Dodatek č. 2

- Smluvní strany uzavřely dne 14. 5. 2024 na základě výsledku zadávacího řízení veřejné zakázky „**Rekonstrukce, dostavba a modernizace budovy bývalých stájí pro potřeby praktické výuky zemědělských oborů v SZeŠ a SOU CHKT, Kostelec nad Orlicí – stavební práce**“, uveřejněné ve věstníku veřejných zakázek pod číslem Z2024-001986, smlouvu o dílo (tato smlouva ve znění pozdějších změn souhrnně jako „smlouva o dílo“).

ZMĚNOVÝ LIST věc: Hydroizolace zdivá 1. NP objektu č.p. 791			3
Stavba:	Rekonstrukce, dostavba a modernizace budovy bývalých stájí pro potřeby praktické výuky zemědělských oborů v SZeŠ a SOU CHKT, Kostelec nad Orlicí - stavební práce		
Objekt:	SOOI		
Předkládá:	Zhotovitel stavby	Datum:	14.1.2025

D.1.2. STAVEBNĚ KONSTRUKČNÍ ŘEŠENÍ
VYJÁDŘENÍ STATIKA

ZPŮSOB VLOŽENÍ IZOLACE PODEZDÍVÁNÍM

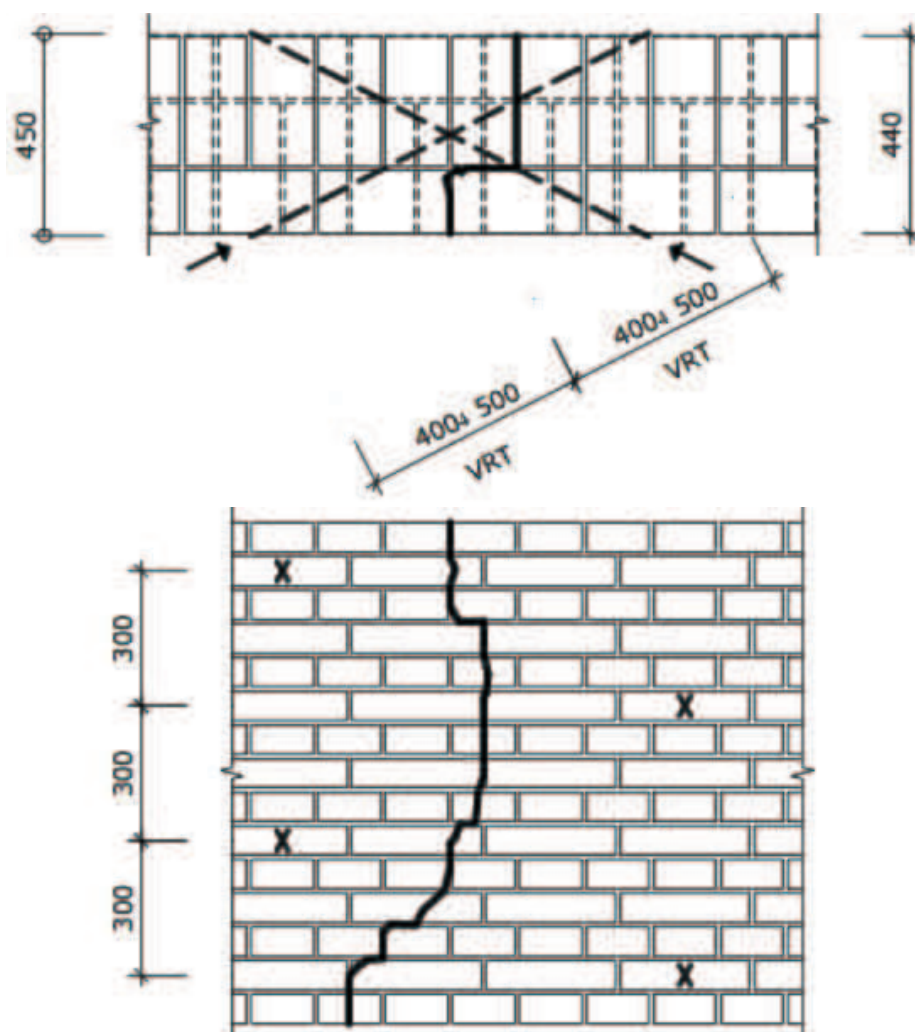
Ruční vybourání zdiva a položení izolačního pásu

Vybourá se vždy několik řad cihel nad plánovanou úroveň hydroizolace v šířce 1 metr, upraví se ložná spára, položí se pás hydroizolace, opět se zazdí a vybourá se část zdi ve vzdálenosti 4 m. Je to velmi pracná metoda, která ale nevyžaduje žádnou speciální techniku.

Postupuje se podobně jako při podezdívání základů, jen se na urovnaný podklad položí pás izolace – začíná se od rohu objektu. Při provádění postupujeme tak, že první den se zdivo vybourá, položí izolace a vyzdí pilířky, druhý den se pilířky zaklínují klíny a následně se bourá další část zdiva. Zdivo se musí vždy klínovat, nebo se poslední dvě vrstvy vyplní maltou s rozpínavými účinky.

Stěny nepodezdíváme souvisle po celé délce zdi, ale postupně s vystřídáním pracovního záběru po úsecích dlouhých 1 m a vzdálených 4 m. Odstraníme zdivo v šířce 1 m a startovací vrstvu urovnáme betonem (cementovou maltou). Spodní plochu starého zdiva očistíme a spodní líc navlhčíme vodou. Na urovnaný podklad položíme izolaci s přesahem a vyzdíme z materiálu shodného se stávajícím zdivem (např. ostře pálených cihel, vápenopískových cihel, ...) nový pilířek na cementovou maltu. Ponecháváme na bocích přesah cihel, abychom později mohli pokračovat na vazbu. Když se při zdění přiblížíme k spodnímu líci starého zdiva, musíme nové zdivo ke starému dobře připevnit. Upevňujeme postupně od vnitřního líce základu k venkovní zdi. Maltu je nutné do mezer pečlivě rozložit. Ve spáře mezi novým a starým základovým pasem bude aplikovaná cementová maltová směs s expanzními účinky např. Baumit Bayosan rozpínavá malta QM 120). Pak postupujeme k dalšímu úseku vzdálenému asi 4 m a stejným způsobem provedeme podezdění. Na sousední úsek se můžeme vrátit asi za 5 až 7 dní po dostatečném zatvrdnutí malty.

2) Pohled a půdorys vyztužení cihelné zdivo (šipky značí směr aplikace do vrtu)

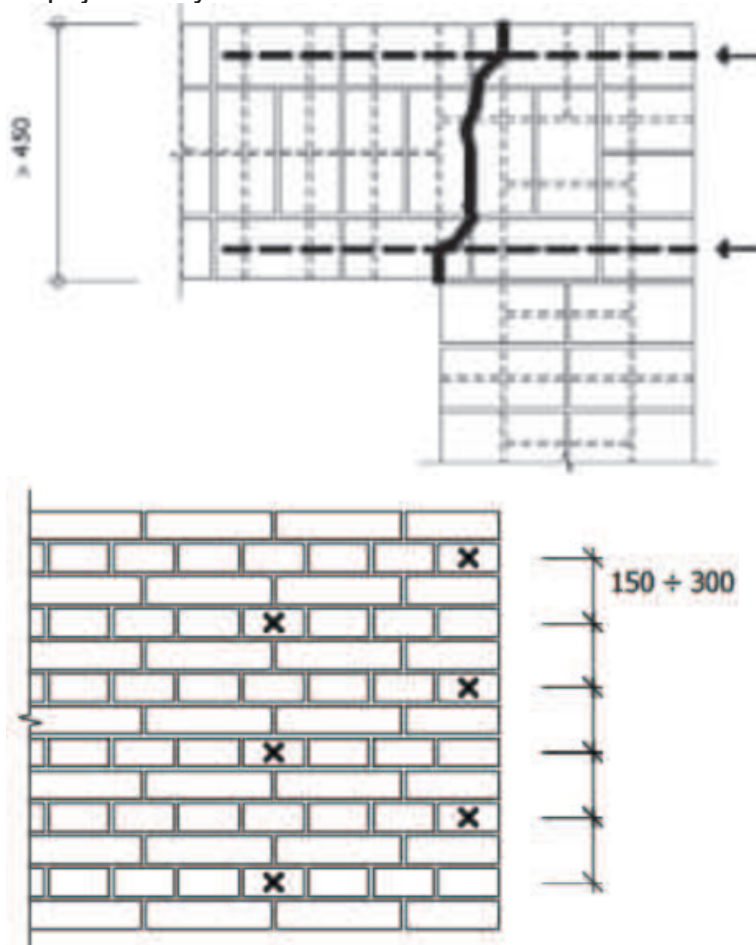
„Sešití“ – vyztužení zdiva dodatečnou helikální výztuží v místě trhlin přímo v rohu objektu (Obr. *Chyba! Nenalezen zdroj odkazů.*)

Vyztužení provedeme pomocí kotev vlepených do vrtů. Při tomto způsobu dochází k minimálnímu zásahu do fasád objektu. Výztužná žebírka do vrtu provedeme dle vrstev zdiva vždy ve vertikální vzdálenosti 300 mm od sebe (Obr. *Chyba! Nenalezen zdroj odkazů.*). Hloubka kotvení výztuže za trhlinou je min. 500 mm, tzn. že celková délka výztuže ve vrtu může být až 1 000 mm. U zdiva širšího než 450 mm se dle rozsahu poruch vyztuží dle stejných zásad také zdivo blíže vnitřního líce, tak, že se vrty ve vertikální ose střídají. U fixace – „sešívání“ trhlin tímto způsobem do vrtu vlepujeme vždy jeden výztužný prut, min. Ø 8 mm. Způsob vyztužení cihelného i kamenného zdiva je systémově stejný, jen z důvodů nepravidelné vazby zdiva

Provedení sádrových pásků – terčů

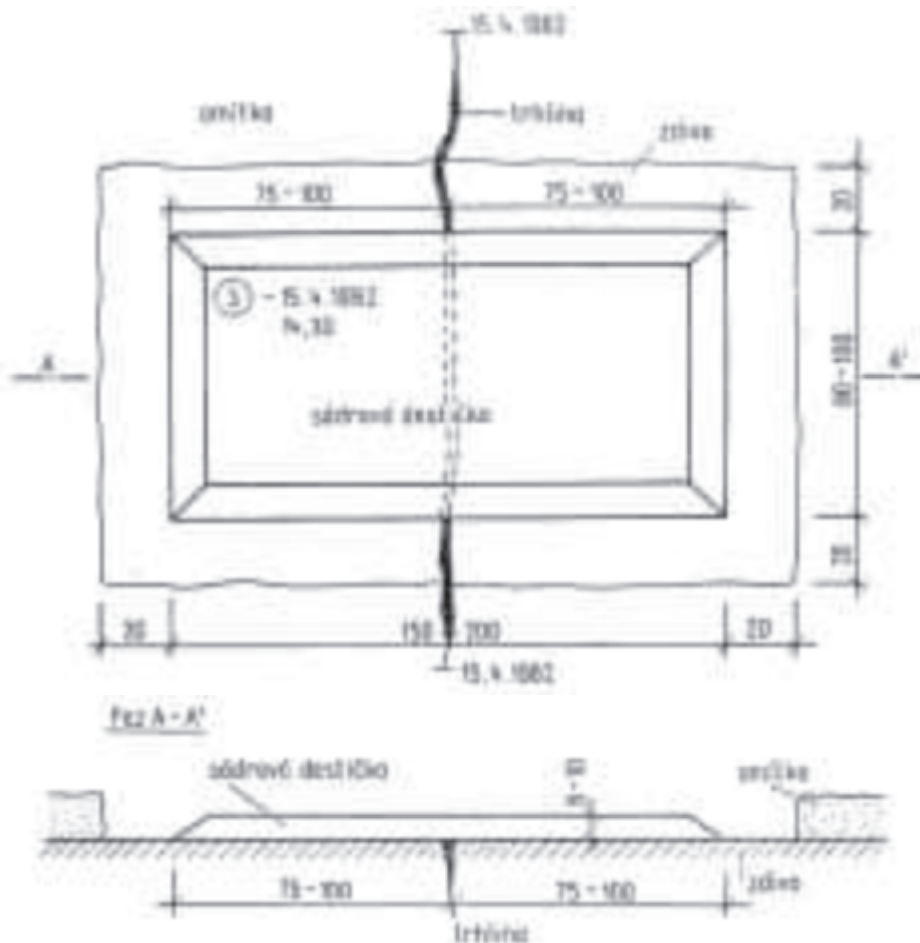
V případě výskytu trhlin v nosných konstrukcích budou pro kontrolu stability provedeny sádrové terče: Sádrová destička se provádí v místě trhlin v konstrukci, a to nejen v průběhu výstavby.

Sádrová destička se osazuje na zdivo zbavené omítky a navlhčený podklad. Je bezpodmínečně nutné, aby došlo k zakotvení destičky do zdiva na obou stranách sledované trhliny. Destička se osadí kolmo na trhlínu tak, aby ji přesahovala o obou stranách o 80–100 mm. Tloušťka destičky je přibližně 10 mm.
